2018-08-10 sutarties Nr. 22-1536
PAPILDOMAS SUSITARIMAS

2019 m. gegužės 6 d. Nr. 2/ 22-1137
Vilnius

1. Šalys 2018 m. rugpjūčio 10 d. sudarė sutartį Nr. 22-1536 (toliau – Sutartis) dėl Moigių I-ojo namo, Vasario 16-osios g. 23 Panevėžyje, kapitalinio remonto pritaikant muziejinei veiklai darbų (toliau – Darbai), o 2018 m. gruodžio 7 d. pasirašė papildomą šios sutarties susitarimą Nr. 1/22-2175, kuriuo patvirtino sutarties vertę – 312 998,00 Eur (*trys šimtai dvylika tūkstančių devyni šimtai devyniasdešimt aštuoni eurų 00 ct*) su PVM.

DĖL NENUMATYTŲ DARBŲ MOIGIŲ I-AJAME NAME

[Signature]

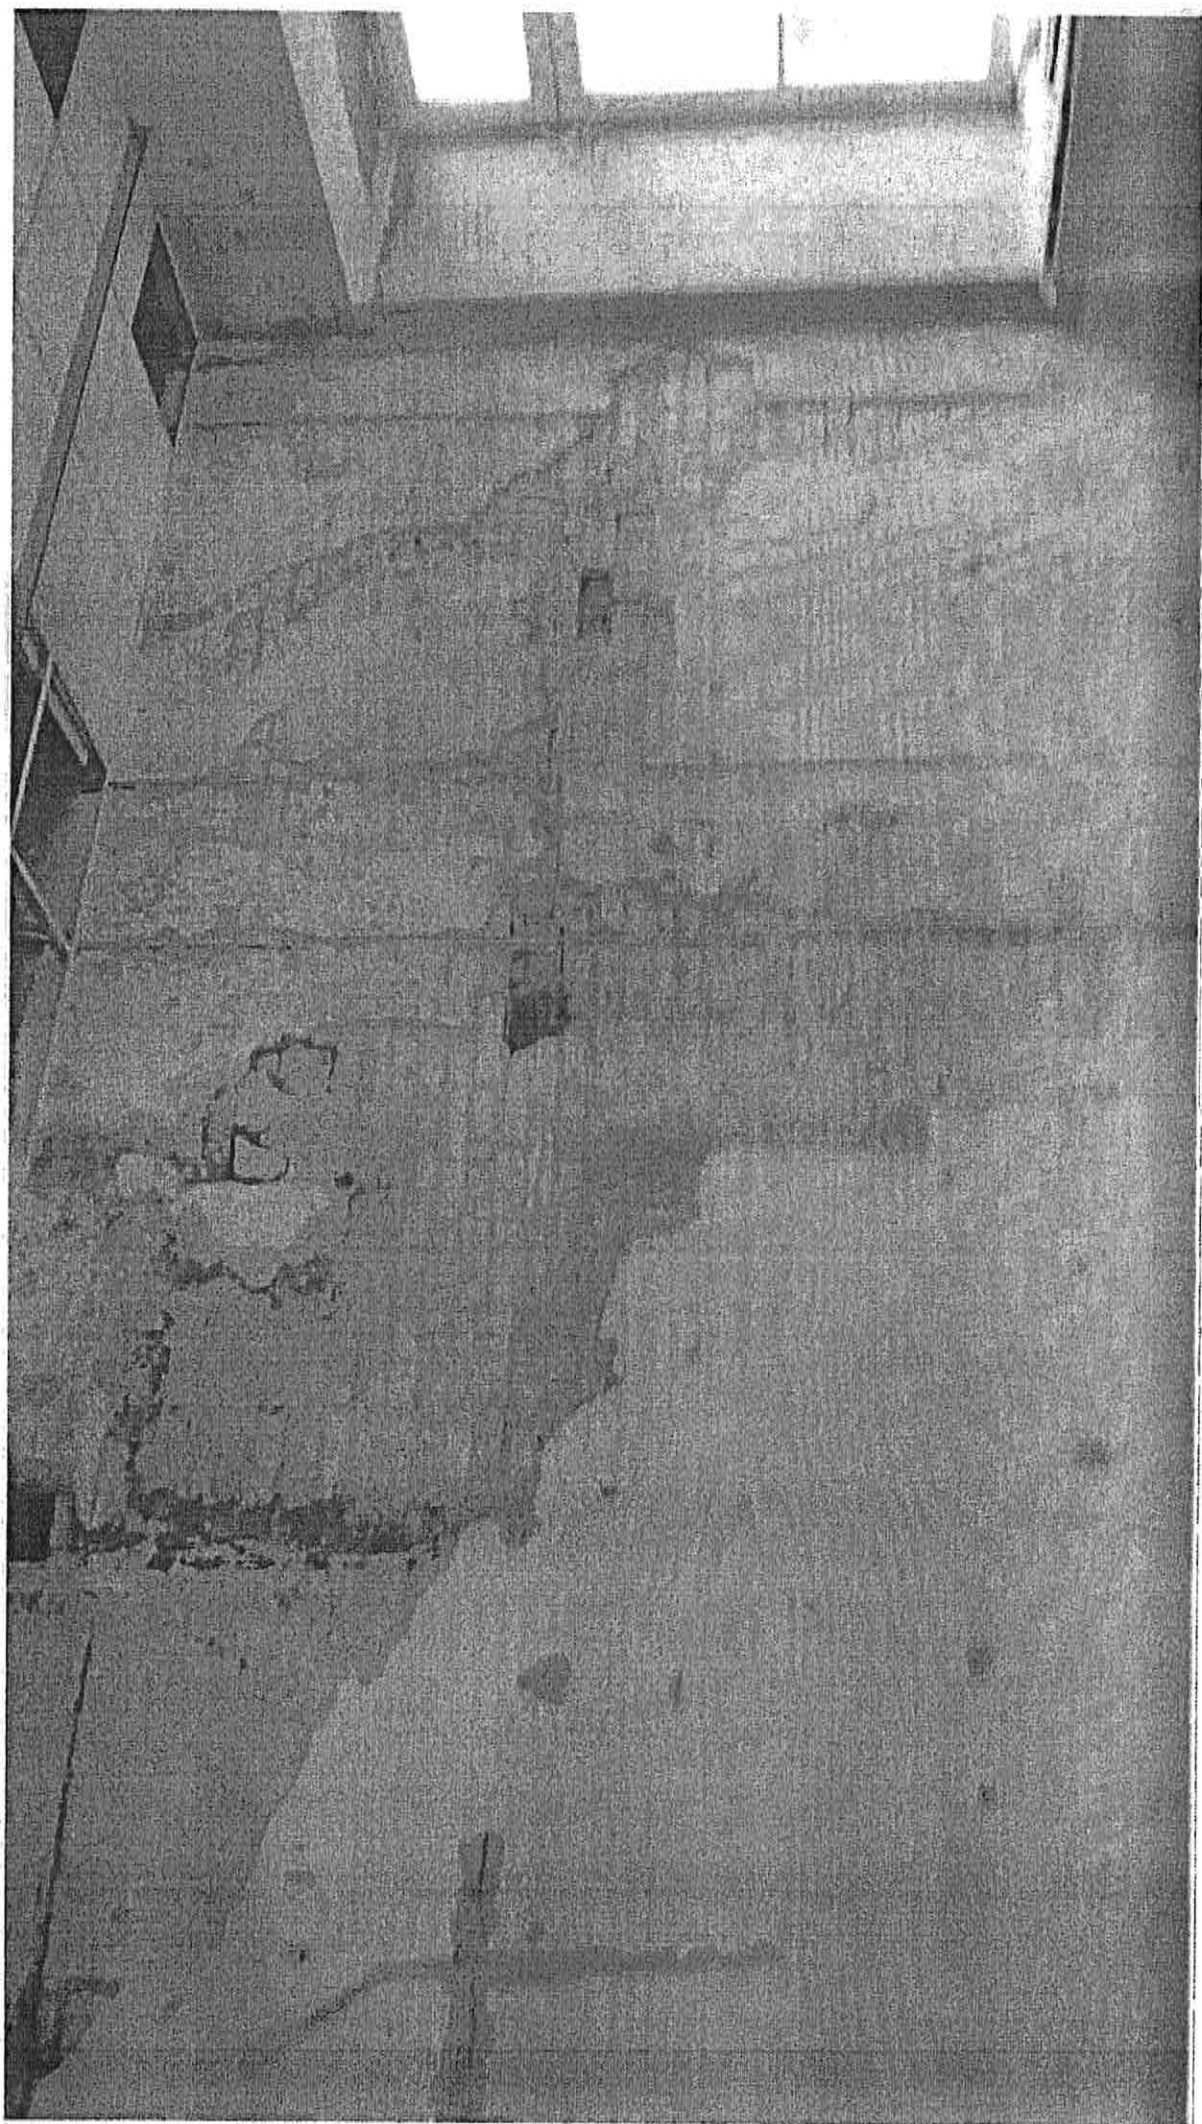
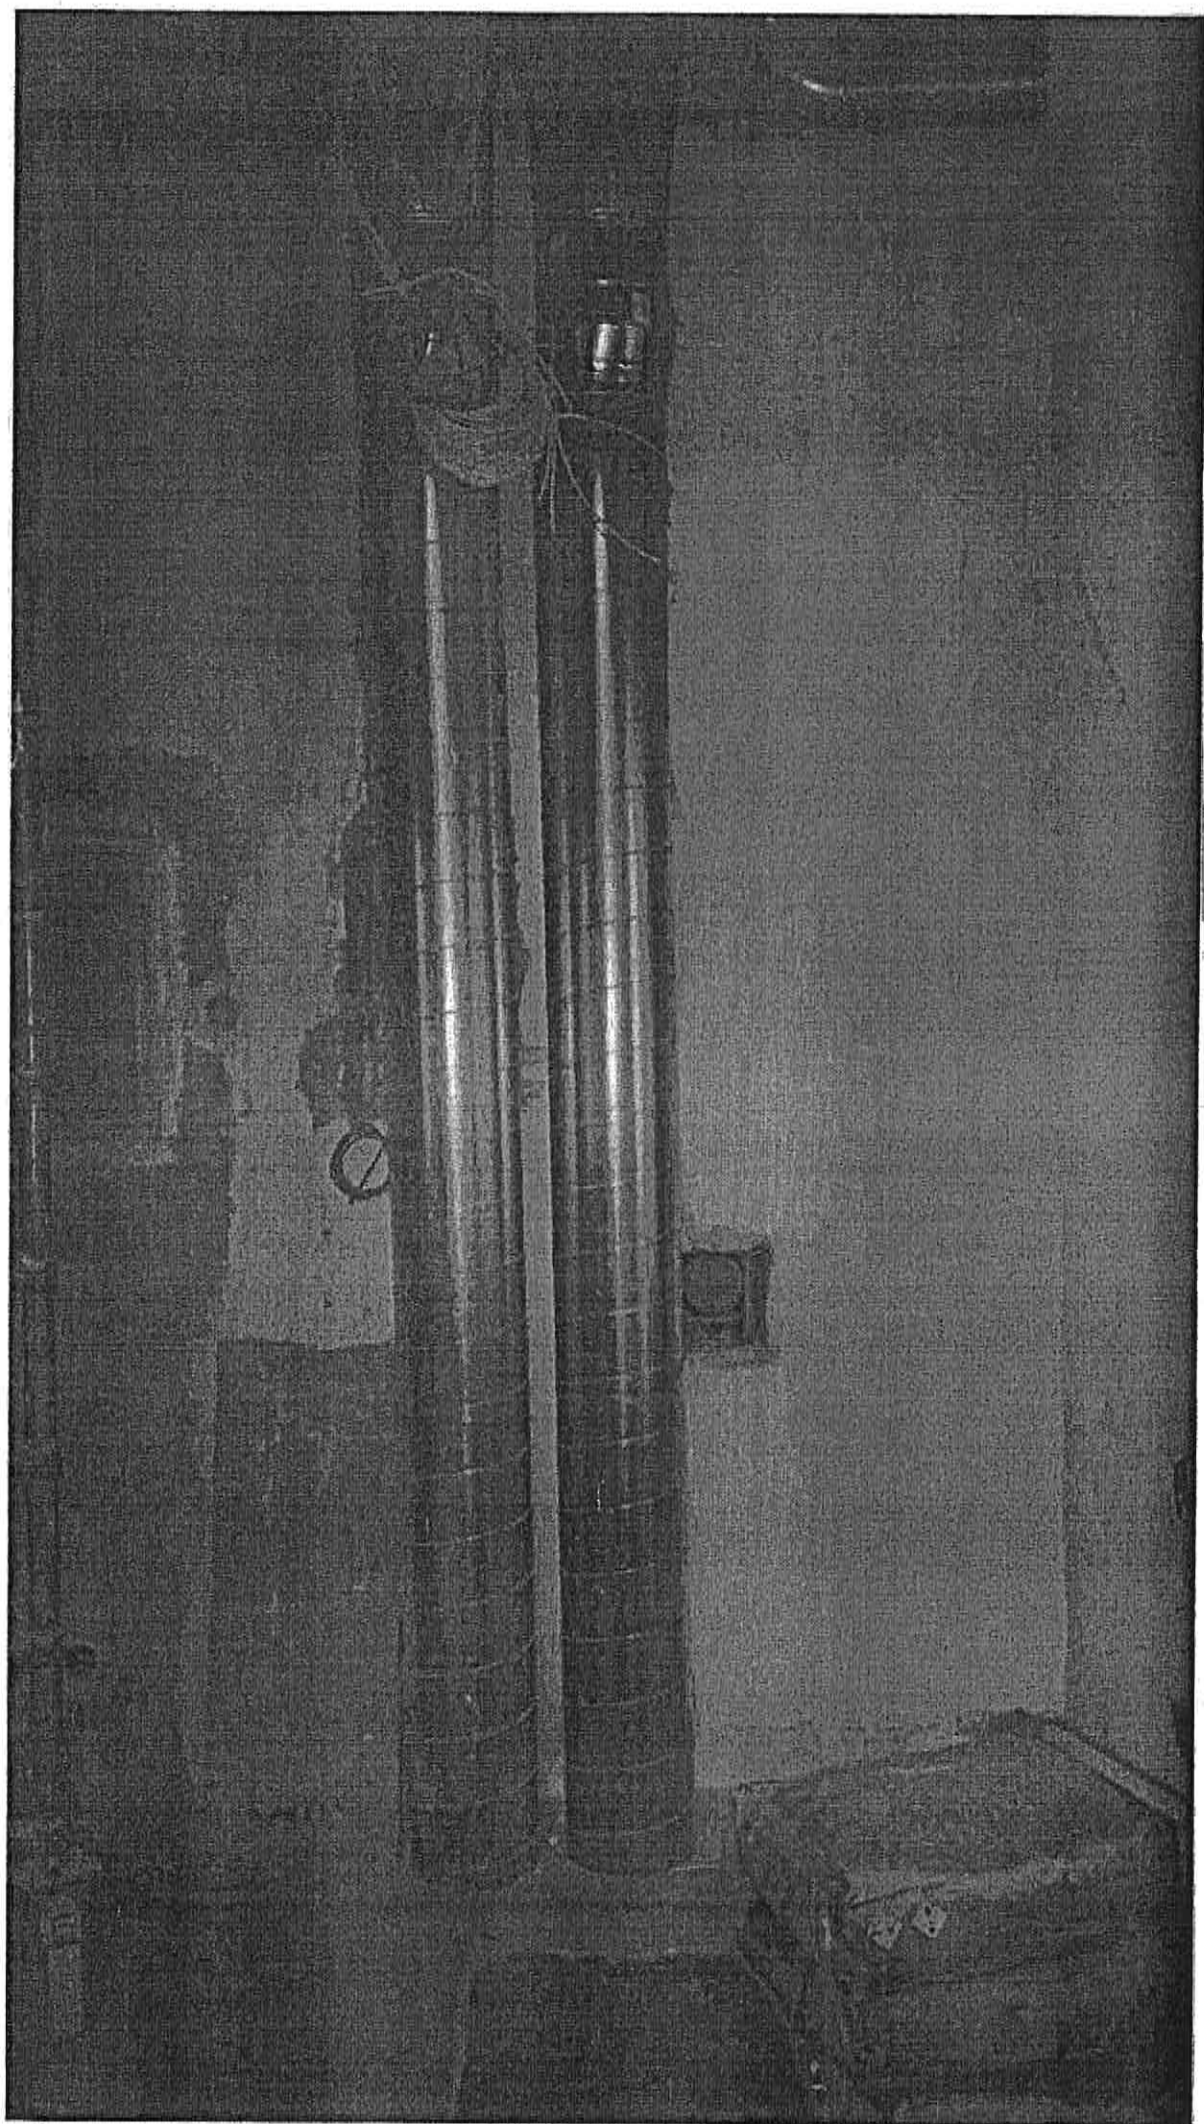
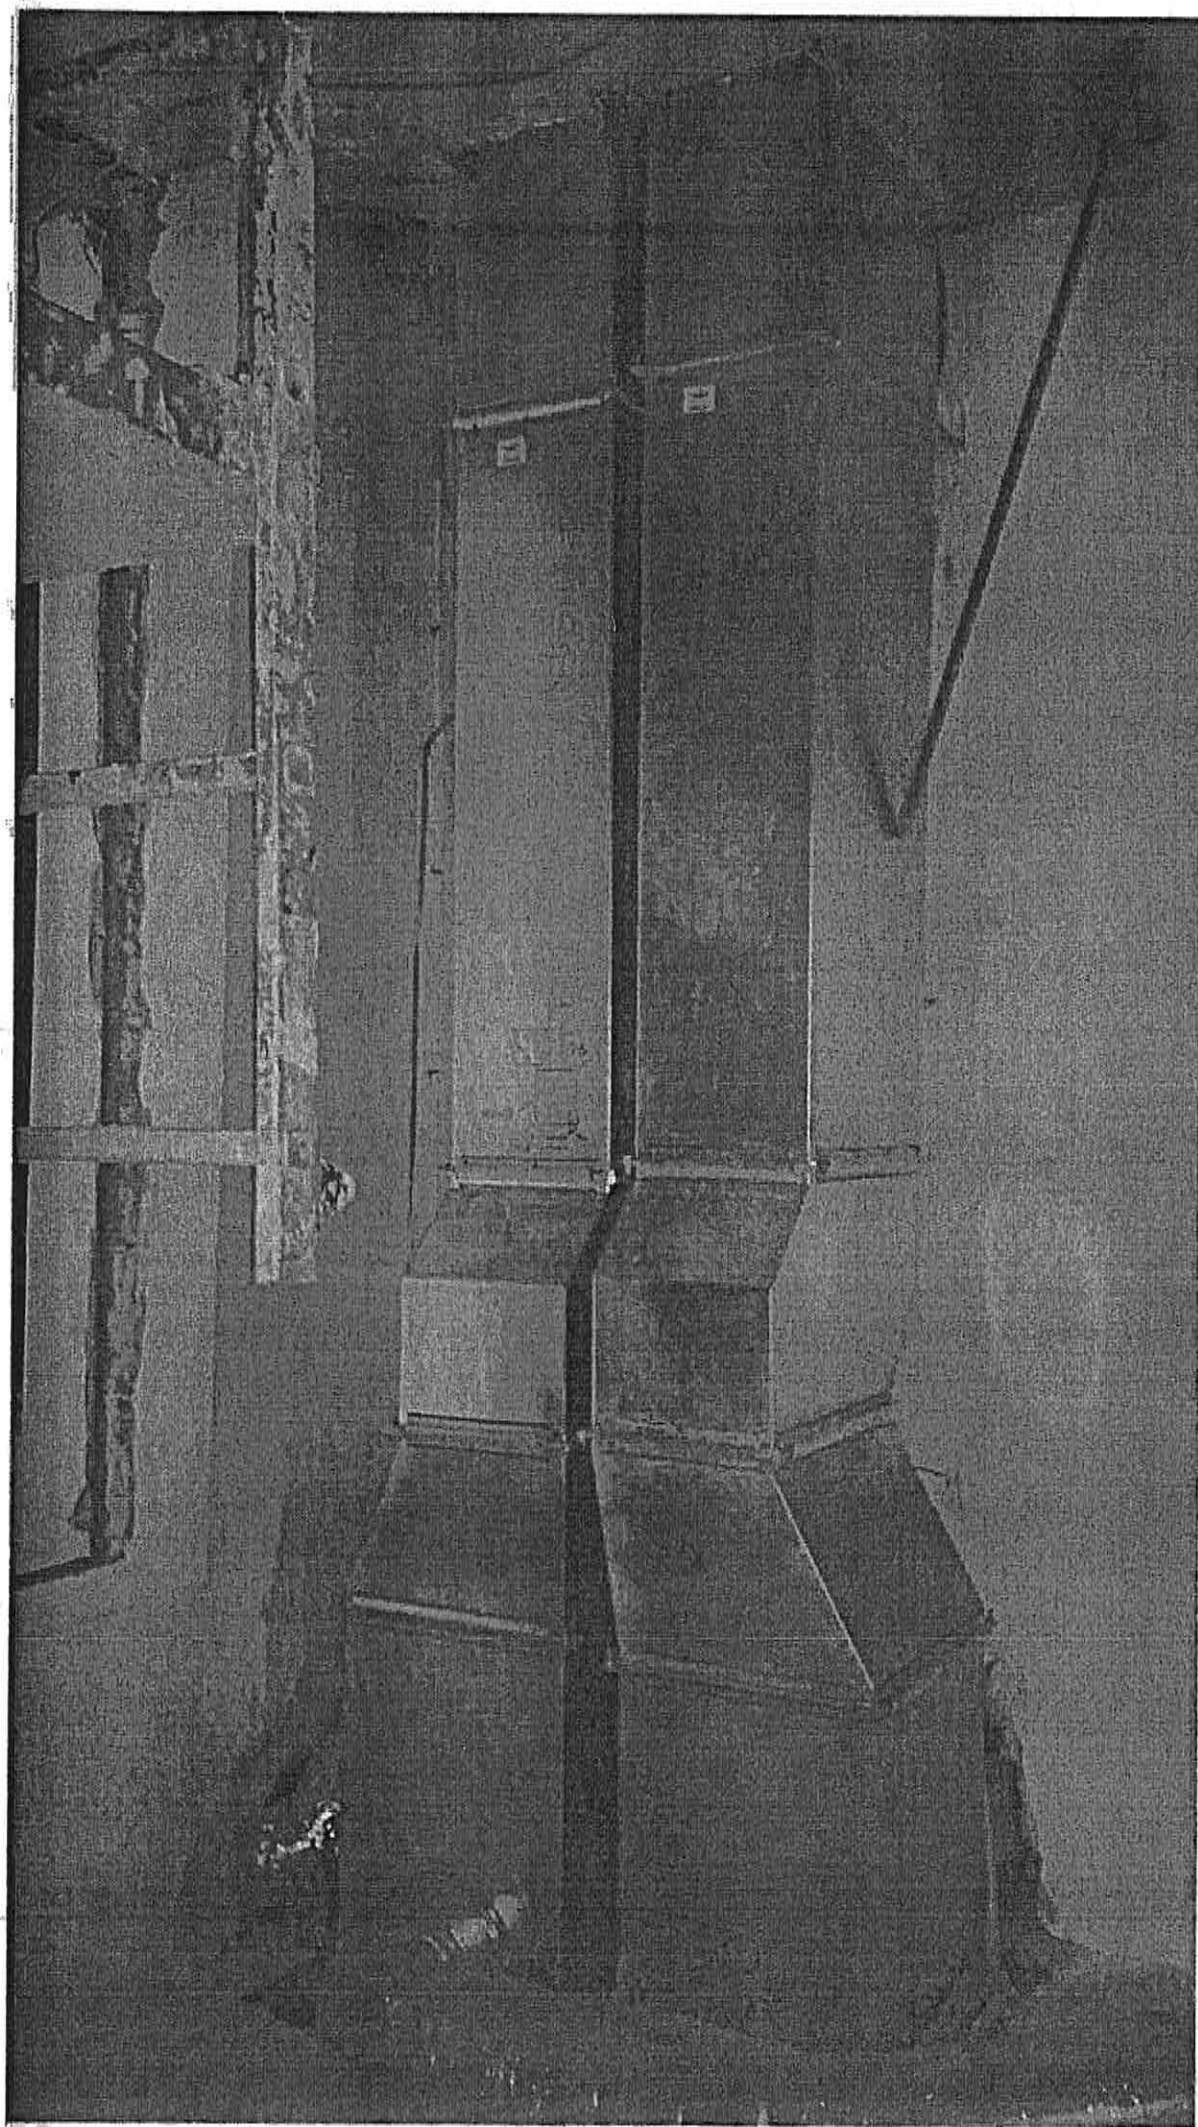
Patalpoje Nr. 108 I a. prieš apdailos darbus demontavus nuo sienų ekspozicines konstrukcijas, atsidengė sienų paviršiai su daliniais fragmentiniais tinko apdailos sluoksniais. Techniniame projekte šios patalpos sienų apdailoje numatytas senų dažų nuėmimas, geras glaistymas ir geras emulsinis dažymas.

Norint atlikti šios patalpos projektinę apdailą, reikalinga atkurti tinko fragmentus, kurie negalėjo būti įvertinti pirkimo metu, nes buvo uždengti veikiančio muziejaus ekspozicijos įrenginiais.

Vykdamy projektinius sprendinius pastate įrengiama vėdinimo rekuperacinė sistema. Šios sistemos vertikalūs ortakiai montuojami laiptinės – koridoriaus patalpoje per visus tris aukštus. Projekto sprendiniuose jų uždengimas nėra numatytas.

Mūsų nuomone, šiuos ortakius rekomenduotume uždengti, aptaisant juos gipso kartono plokštėmis ir jas nudažant. Siūlome šio sprendinio kainą.
